NOTICIA TÉCNICA

LINEA: REFRIGERADORES NACIONALES
MERCADO: DOMESTICO

Noticia Técnica: ISS0195

REEMPLAZO DE CAJA DE CONTROL ELECTRONICA A MECANICA

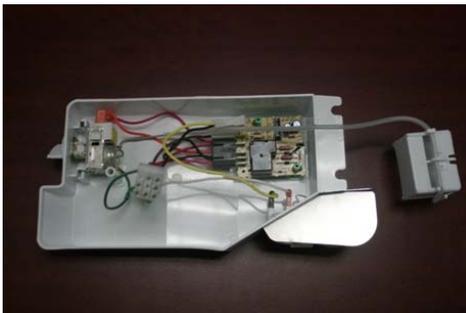
Se libera la siguiente noticia para la colocación de la caja de control mecánica (2266767) en lugar de la caja de control electrónica debido al desabasto de la tarjeta de control 2263309. El procedimiento a realizar es el siguiente:

Retire el tornillo que sujeta la caja de control electrónica.

Retire el conector de dos posiciones de la caja de control.

Retire el conector colocado en el liner y retire la caja de control.

Ensamble caja control mecánica 2266767 (Ctrl. Box Assy ADC)

Colocar los conectores en sus respectivas posiciones.

El ensamble de la caja de control quedaría de la siguiente manera.

El tornillo de la caja de control electrónica deberá ser sustituido por uno más pequeño para que no quede espacio entre el liner y la caja de control mecánica
